Mission régionale d'autorité environnementale
OCCITANIE

Avis sur la modification n°1 du PLU de Vieille-Toulouse (31)

N°Saisine : 2024-012880

Avis émis le 27 mai 2024

Extrait du rapport de présentation p. 201 : la zone humide n'est pas mentionnée dans la légende

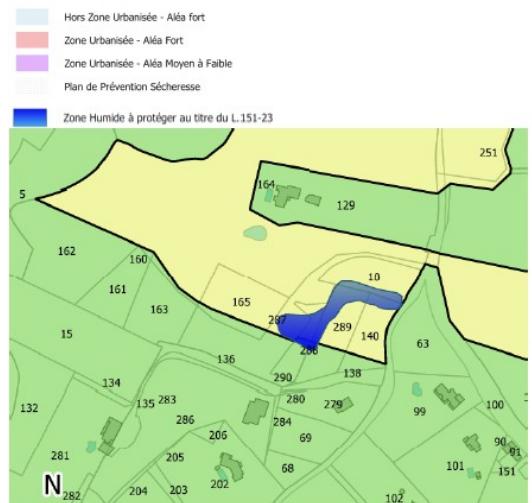
La MRAe note que la légende de la carte des habitats naturels n'indique pas la présence de la zone humide là où la carte des enjeux du rapport indique la présence « d'une zone humide pédologique réglementaire ». Pour plus de clarté, la légende de la carte des habitats naturels pourrait utilement être complétée et précisée.

La MRAe recommande de compléter la légende de la carte des habitats naturels en y indiquant la présence de la zone humide pédologique réglementaire

Enjeux écologiques – Secteur Golf zone Ng

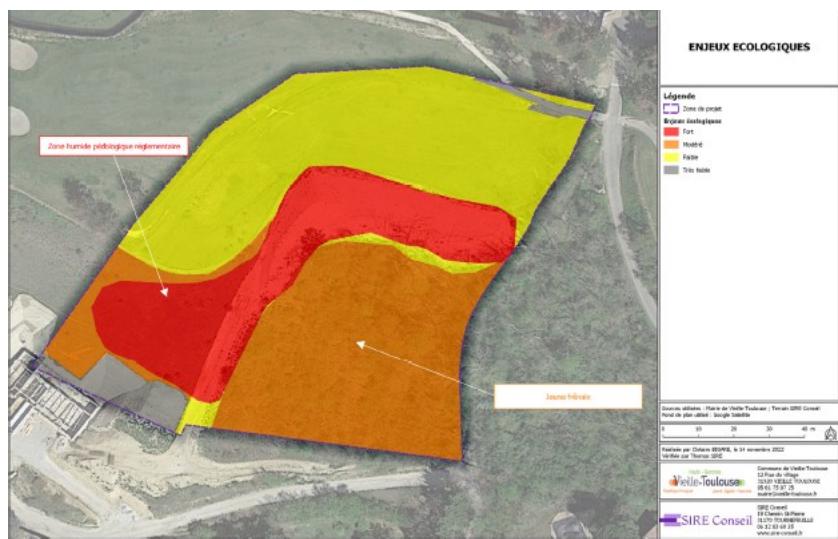
Par ailleurs, même si le règlement graphique a prévu une protection pour la seule zone humide, cette protection est déjà insuffisante puisque les photographies jointes au dossier semblent démontrer que les secteurs classés en enjeux forts et moyens ont d'ores et déjà été impactés par des travaux. Le cas échéant, des mesures de renaturation devront être prévues pour reconstituer les milieux avec une même fonction écologique.

La MRAe recommande d'indiquer clairement si les travaux réalisés en secteur N ont impacté des pieds de flore protégée et la zone humide. Dans ce cas, elle recommande de proposer des solutions de compensation des milieux détruits, voire de renaturation. Dans le cas contraire, elle recommande de compléter le rapport de telle sorte qu'il démontre que des mesures d'évitement ou/et de réduction ont été prises et qu'elles sont suffisantes pour protéger les secteurs sensibles.
